Z Á P I S

Z 3. JEDNÁNÍ

VÝBORU PRO ÚZEMNÍ ROZVOJ ZMČ PRAHA 3

ZE DNE 24. 04. 2018

Žádost o vyjádření k architektonické studii záměru „Novostavba přístřešku pro popelnice, kola a sklad zahradního nářadí na č. parc. 3056/1, k. ú. Žižkov“. (UMCP3 114115/2016, OÚR 419)

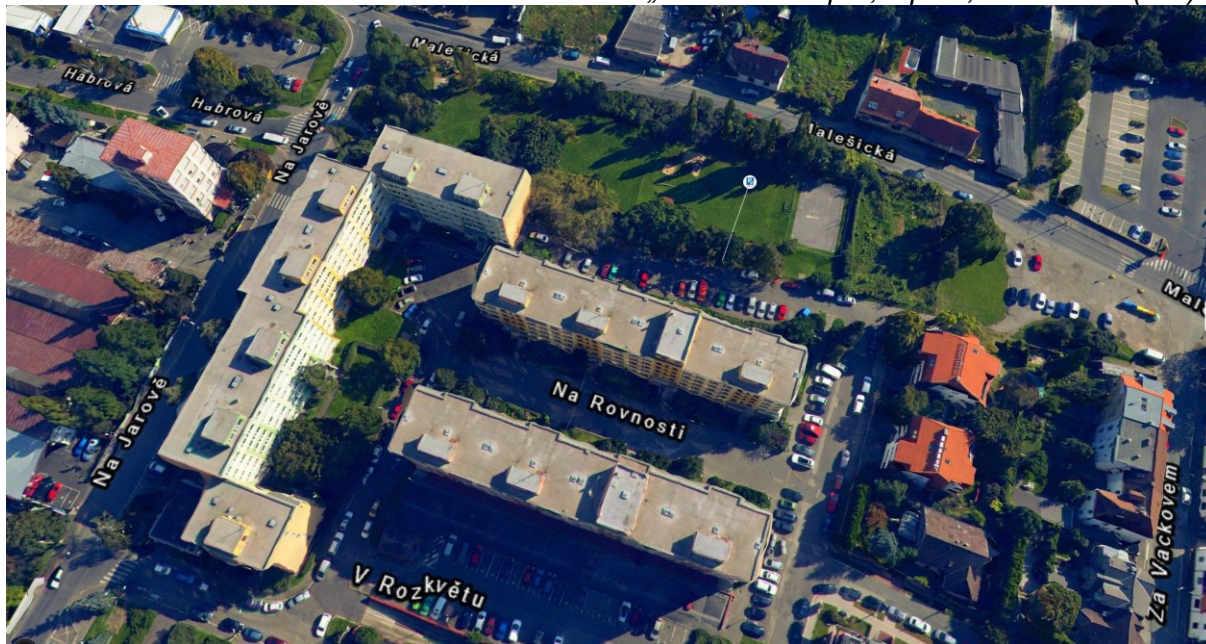
OÚR: Jedná se o pozemek, který je vhodný ke směně s městskou částí kvůli možnosti budoucího rozšíření Malešické (viz studie IPR). Nicméně přístřešek leží na opačné straně pozemku, než která je stavbou řešena.
